Bilag 5 – Samlede høringssvar om forudgående offentlig høring om Postgrunden – edoc.: 2016-0055269

Vedr. Forudgående høring om kommuneplantillæg og VVM for Postgrunden

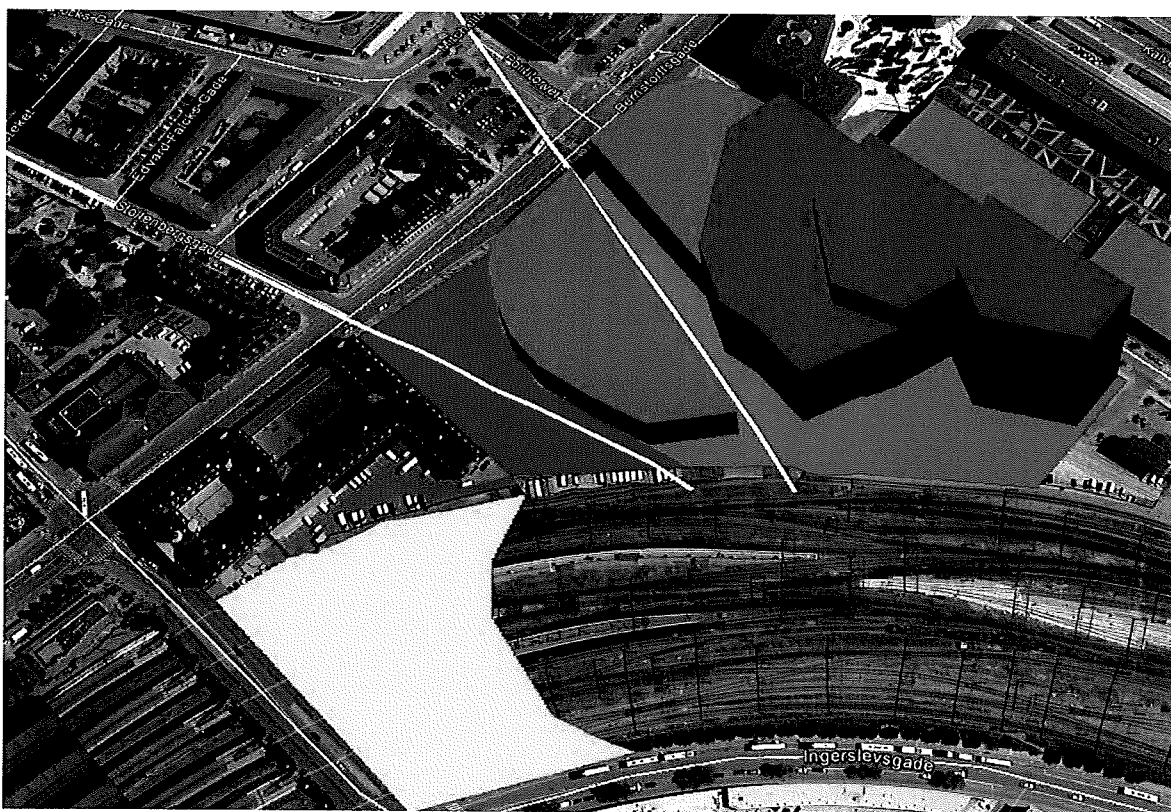
Vi har følgende konkrete forslag til udnyttelse af Postgrunden, med reference i 'model C' præsenteret for Teknik- og Miljøudvalget i midten af januar:

- Glyptoteksaksen, i form af sigtelinjen ned af Stoltenbergsgade, skal være en egentlig lige linje (at kalde det en 'akse' i de nuværende modeller er i den grad at bøje sandheden). Dette kan med fordel sikres i form af en større plads lige syd for Postgården, som samtidigt vil understøtte at denne imponerende bygning ikke bliver klemmt ind i ny bebyggelse.

- Den ny lokalplan skal tage området som helhed i betragtning, konkret ved bl.a. at sikre at matr. 1690 (DSBs tidligere ejendom), kan bebygges meget kraftigt og dermed muliggøre tilbagetrukne højhuse, til fordel for mindre tung bebyggelse på matr. 1654. Desuden vil vi henstille til at kommunen også udvider planområdet til at omfatte Falckbygningen.

- Bebyggelse nord for akse der udgøres af Hambrosgade bør holdes lav, eks. under 15 meter, således at pladsen syd for Postgården modtager lys, herunder Postgården selv. En sådan kunne passende navngives "Bernstorffs Plads" eller "Weicks Plads" og vil ligge på grundens mest solrige område, samt skabe synergi med de planlagte torvehaller i Postgården ved at give udendørs udsænkningsteder og plads til byrumsaktiviteter.
